监 理 月 报

工程名称：兴泰晟东鹏博大屋顶 4.61MW 分布式光伏项目

2017年10月第5期

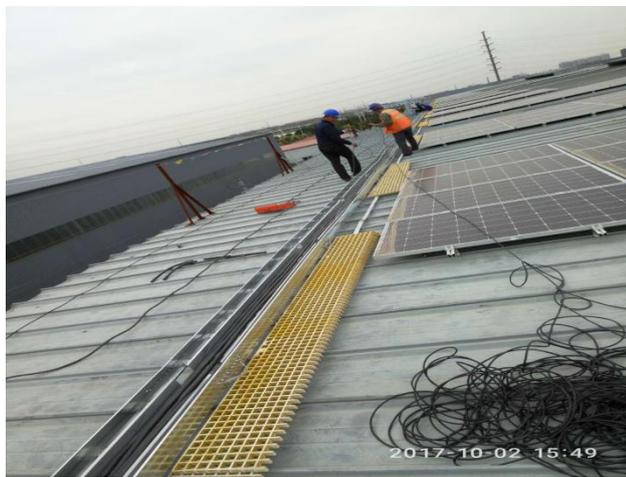
专业	事项	本月重点工作情况	下月重点工作计划
进度	 <p>1、接地扁铁焊接</p>	<p>本月屋面施工作业基本全部结束，接地扁铁焊接监理方巡查出现因施工过程中对扁铁造成不同程度损伤，导致镀锌层受损出现明显的锈迹现象，监理方已要求进行整改。</p> <p>铜牌搭接本月全部结束。</p> <p>汇流箱、逆变</p>	<p>监理方于 10 月 13 日离场。</p>

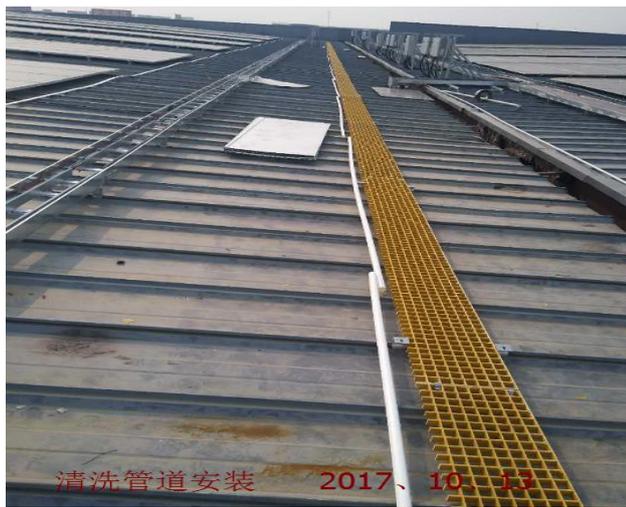
检修通道本月施工已全部结束，监理方对马道紧固螺栓螺杆较长现场要求进行整改，防止对运维人员造成安全隐患。
